PLAN LOCAL D'URBANISME INTERCOMMUNAL

**COMMUNES DE BISCHWILLER, KALTENHOUSE, OBERHOFFEN
SUR MODER, ROHRWILLER, SCHIRRHEIN ET SCHIRRHOFFEN**

MODIFICATION N°1

NOTICE EXPLICATIVE

2.13. Rue de la Forêt à Oberhoffen sur Moder : modification du zonage

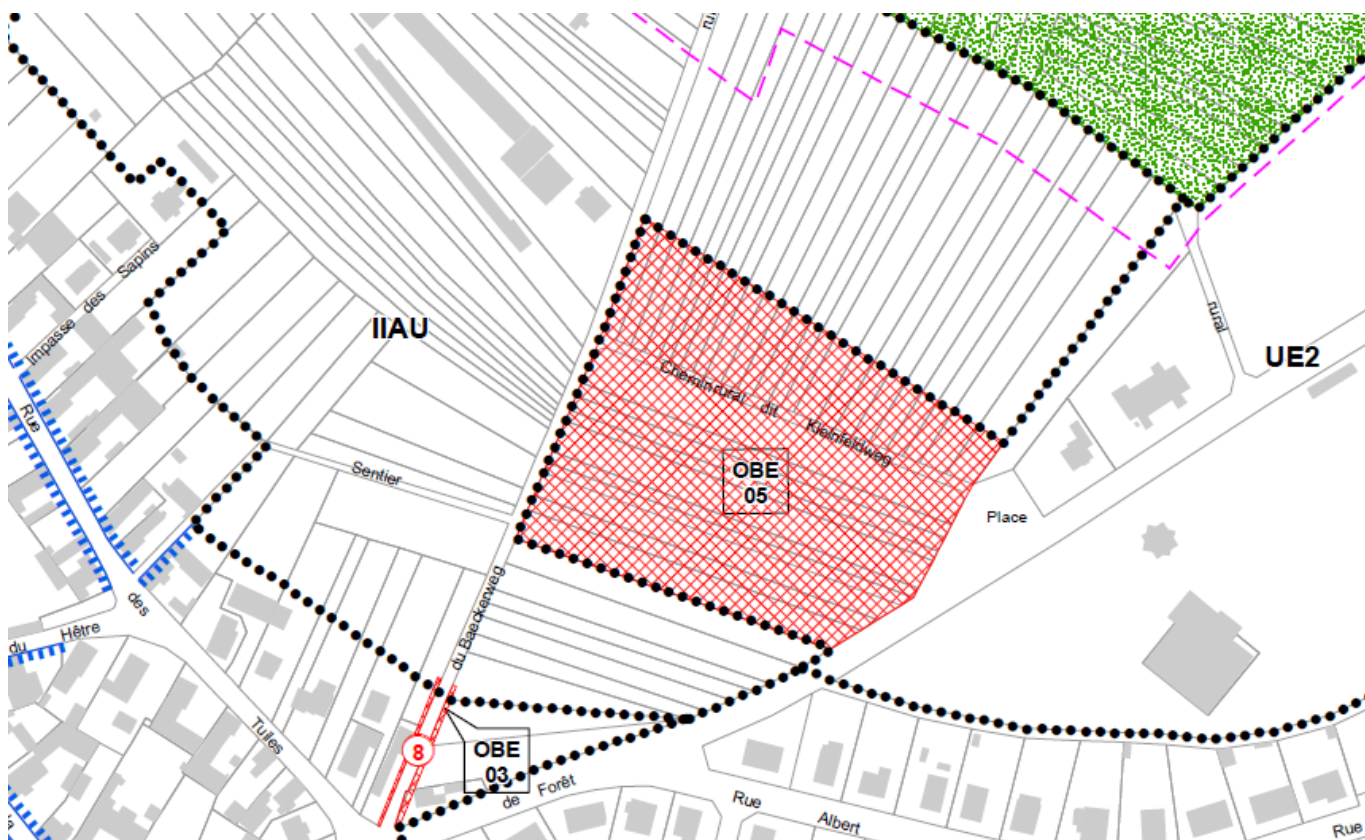
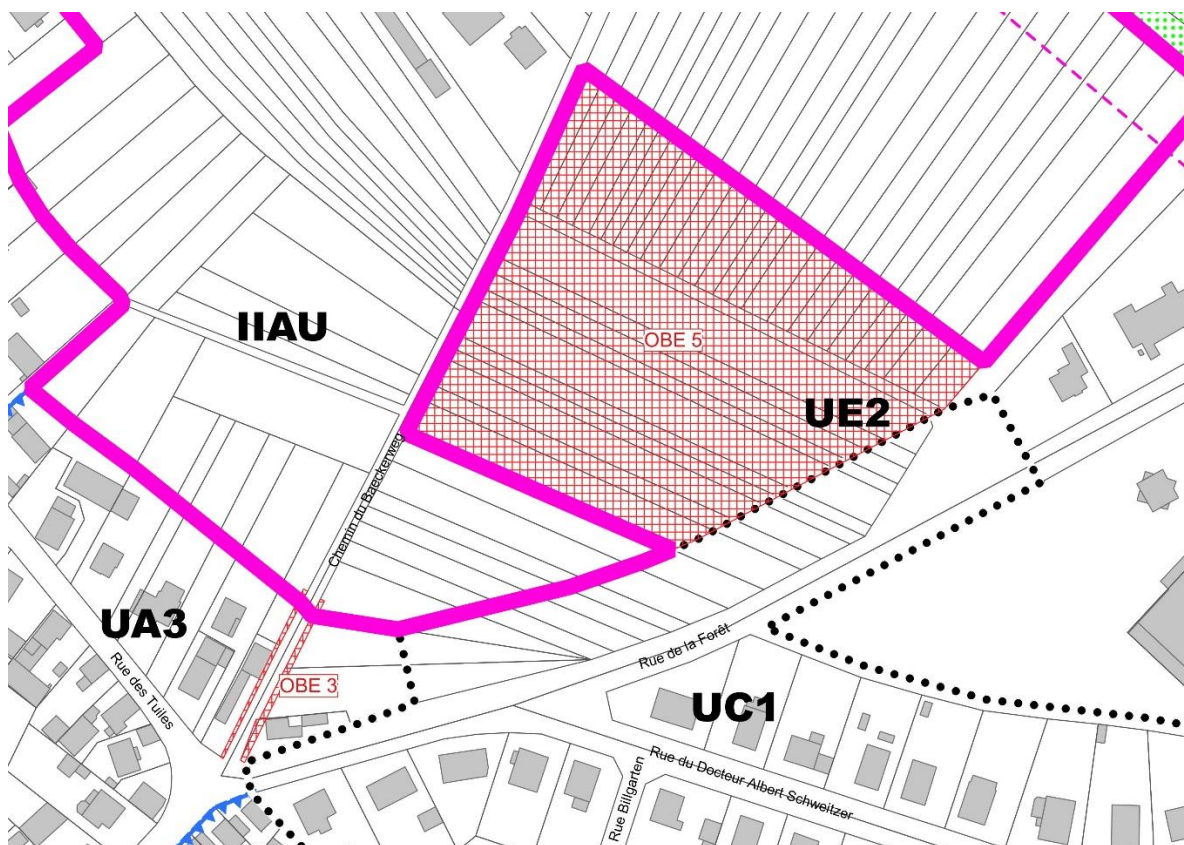
A l'occasion de l'élaboration du PLUi le Nord de la rue de la Forêt à Oberhoffen sur Moder a été classé en zone IIAU afin de préserver l'accès à la zone d'urbanisation future qui est située entre l'ancienne voie ferrée au nord, la forêt à l'est, et la rue de la Forêt au Sud.

La rue de la Forêt étant desservie en voirie et en réseaux elle peut être urbanisée immédiatement. Cette urbanisation ne doit pas se faire au détriment d'une future urbanisation à l'arrière de la rue des Tuiles. Or la desserte de la zone IIAU peut se faire par plusieurs voies déjà existantes à renforcer : le Baeckerweg, l'impasse des sapins et la rue des pins.

2.14. Lieudit Werb : modification du zonage

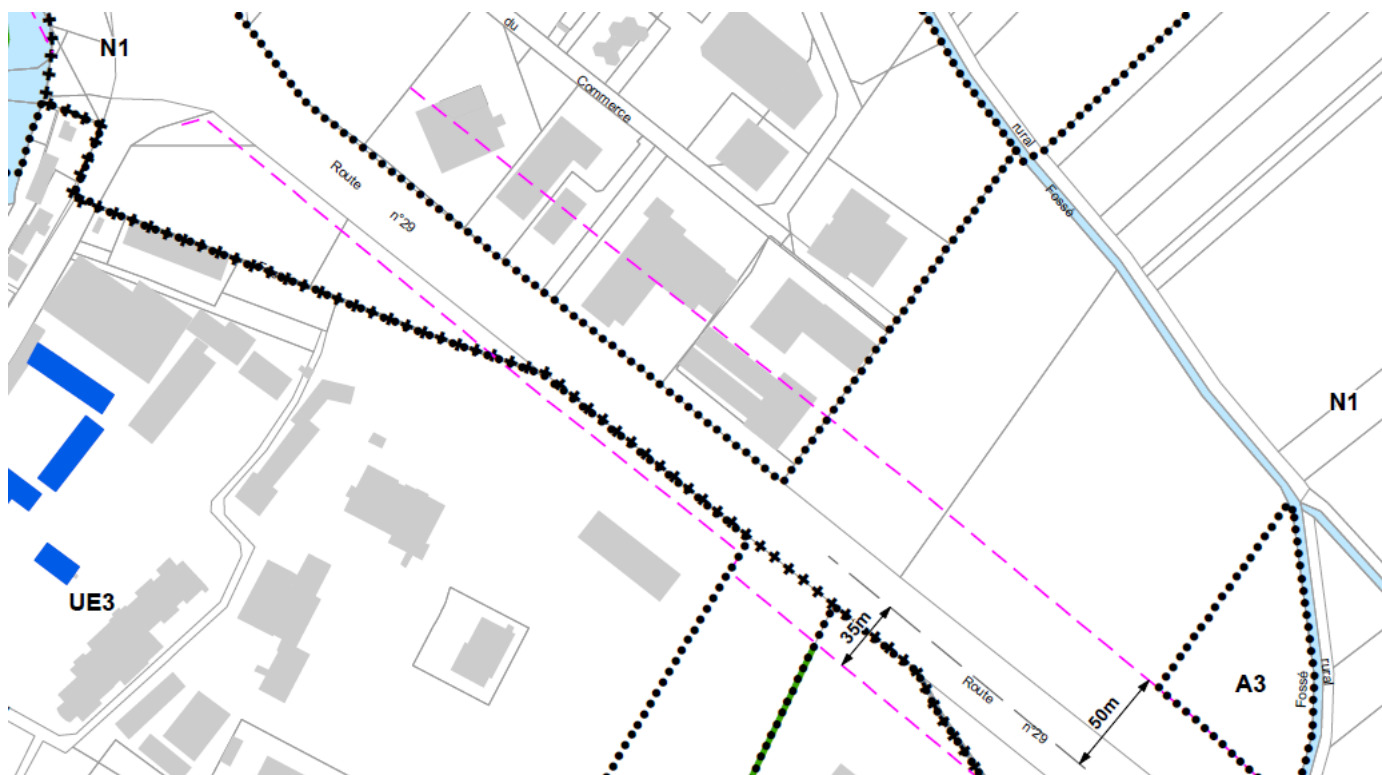
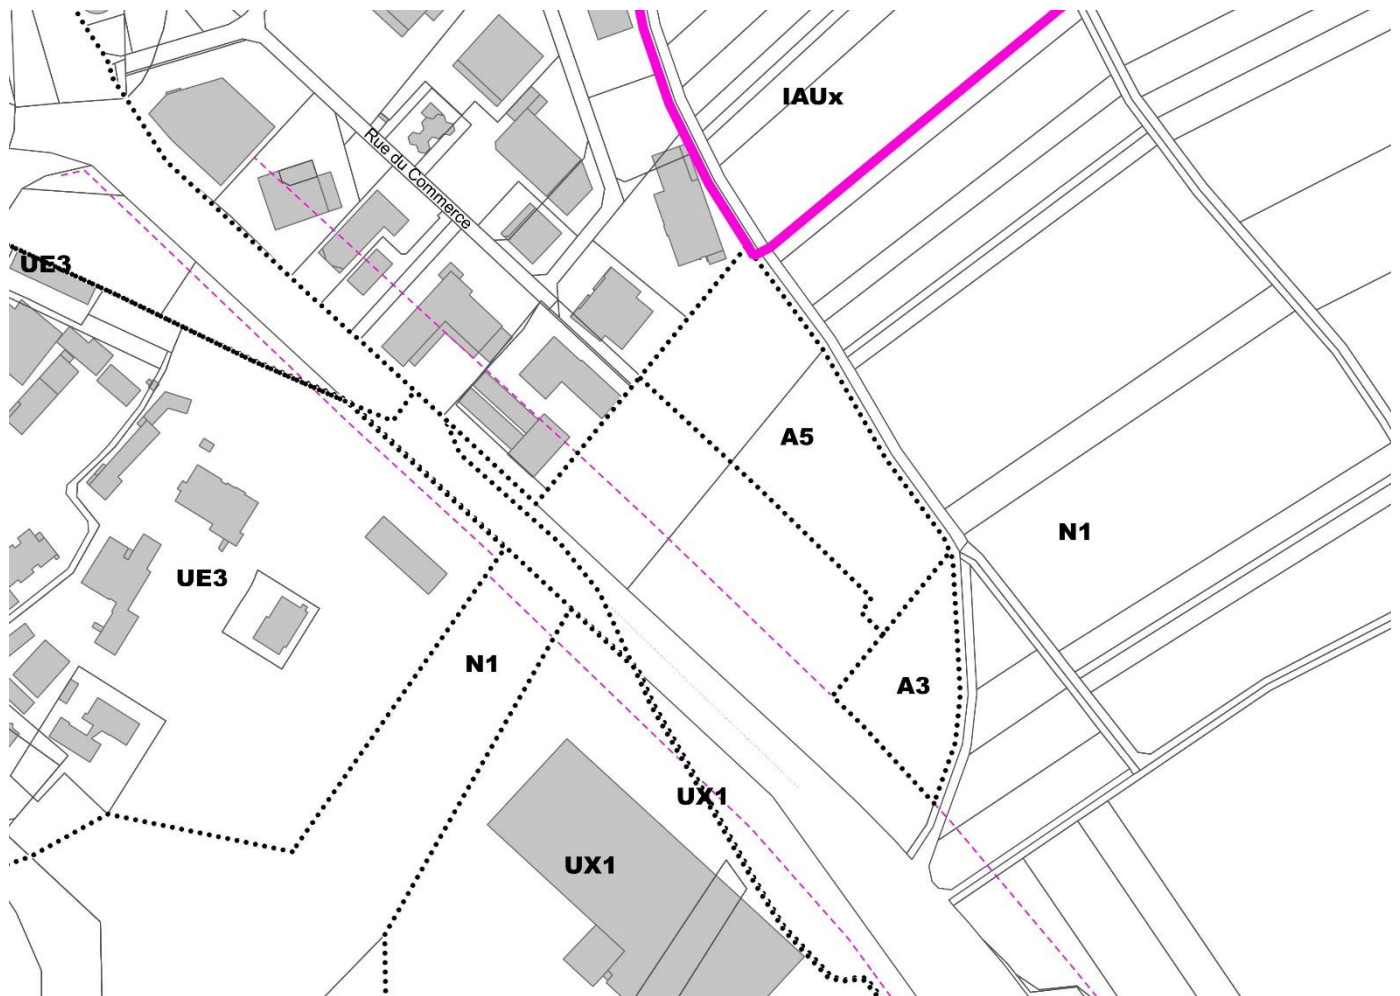
La fondation protestante du Sonnenhof souhaite pouvoir implanter des serres horticoles et agricoles à proximité de sa jardinerie (située rue du Commerce) et de son exploitation agricole située à Bischwiller.

Le PLUi de Bischwiller et Environs prévoit l'implantation de serres agricoles de façon regroupées à la sortie de la commune de Bischwiller vers Gries c'est-à-dire à plus d'un kilomètre à vol d'oiseau de l'implantation des activités agricoles et horticoles du Sonnenhof. Or les travailleurs employés par la fondation relevant quasiment en totalité du régime des travailleurs handicapés il semble peu opportun d'implanter un nouveau lieu de travail aussi loin du lieu de travail actuel.

Aussi, afin de faciliter l'implantation de serres à proximité de la jardinerie de la fondation il est proposé de créer une zone A5 ne permettant que l'installation de serres.
